INSTRUCTIONS D'ENTRETIEN

RÉFÉRENCE : FSA202109

OBJET : Remplacement du filtre à huile sur les véhicules 12,7 litres
avec Cold Pack

TYPE FSA : Notification au client

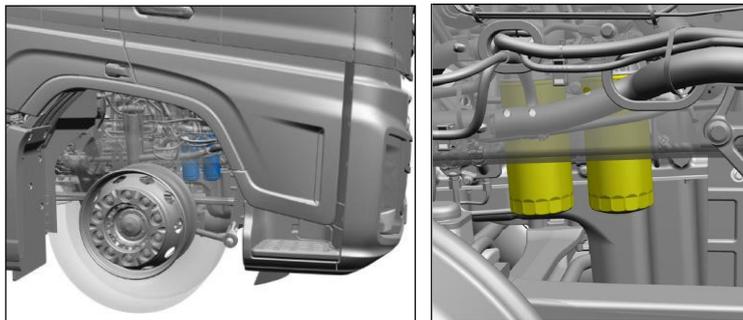
FSA202109 : Les filtres à huile Ecotorq 12,7 L Coldpack (Fmax uniquement) sont sujets à la déformation à des températures d'huile froide. Les véhicules produits entre le 4.05.2018 et le 21.01.2020 doivent être rappelés et les filtres à huile doivent être changés.

2- Vérifiez l'intérieur des 2x filtres à huile retirés (GC46-6744-BA). Si le colmatage s'est déjà produit sur les filtres (comme sur la photo ci-dessous), contactez le service d'ingénierie pour les étapes supplémentaires.

1- Retirez les 2x filtres à huile (GC46-6744-BA) à l'aide de l'outil de démontage de filtre G 030202 00AA et installez 2x filtres à huile (GC46-6744-AD) à l'aide de l'outil de démontage de filtre G 030202 00AA. Serrez à **38 Nm**, attendez 1 minute, serrez à nouveau à **38 Nm** . Utilisez de l'huile moteur neuve de 3 litres en raison du remplacement du filtre.
